## 주요 점검사진

공 사 명 : 마포로1구역 제28,29지구 도시정비형 재개발사업

점검일 : 2023. 9. 6.

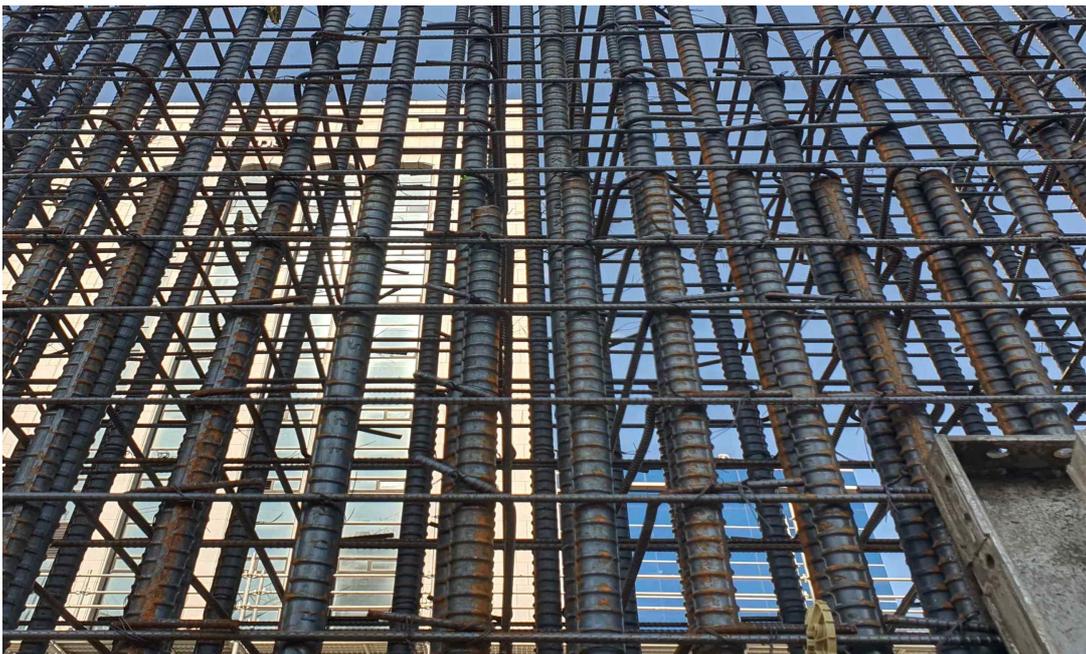
지적사항 : 콘크리트 잔재 및 쓰레기 처리 바람

지적사항 : 연결 철근의 표준갈고리는 135° 와 90° 서로 엇갈리게 설치
